RESOLUCIÓN N.º

POR MEDIO DE LA CUAL SE RESUELVE UN RECURSO DE REPOSICIÓN

EL SUBDIRECTOR DE RECURSOS NATURALES DE LA CORPORACIÓN AUTÓNOMA REGIONAL DE LAS CUENCAS DE LOS RÍOS NEGRO-NARE "CORNARE", en uso de sus atribuciones legales y delegatarias y

19 may 2023 8:40:47 a. m.
La Ceja
Antioquia

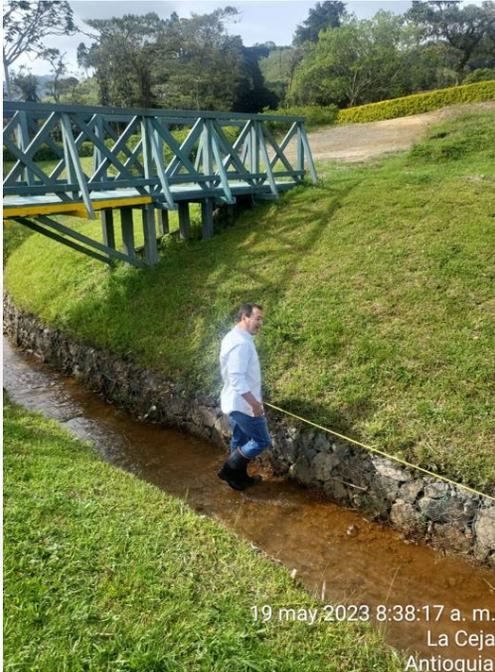
Obra N°:	7	Tipo de la Obra:	Canal en gavión Tramo 6		
Nombre de la Fuente:	La Matilde		Duración de la Obra:	Permanente	
Coordenadas			Profundidad (m):	-	
LONGITUD (W) - X		LATITUD (N) Y	Z	Ancho(m):	1.30
Inicio	75° 26' 9.0"	6° 0' 43.40"	2180.9	Longitud(m):	8.30
Final	75° 26' 10,5"	6° 0' 43.284"	2180.5	Profundidad de Socavación(m):	-
			Capacidad(m3/seg):	-

Las dimensiones fueron tomadas en campo

- **ES FACTIBLE** aprobar las obras implementadas en el sitio de interés, las cuales fueron autorizadas mediante Resolución RE-01515-2022 21 de abril de 2022, la Obra N° 5 (Canal en gavión Tramo 4), Obra N° 6 (Canal en gavión Tramo 5), Obra N° 7 (Canal en gavión Tramo 6), ya que aunque al realizar **una segunda visita** en campo y evaluar el escrito con radicado CE-05259 del 28 de marzo de 2022, se evidenció que las obras hidráulicas, consistentes en canal en gaviones, presentan diferencias en cuanto a la longitud de protección marginal de la fuente, no obstante, dicha diferencia no representa un impacto negativo sobre la dinámica de la fuente dado que esta obra de protección está localizada en el tramo de la fuente donde existe un cambio de dirección de flujo y las velocidades aumentan, por ende contribuyen a la protección de la margen.
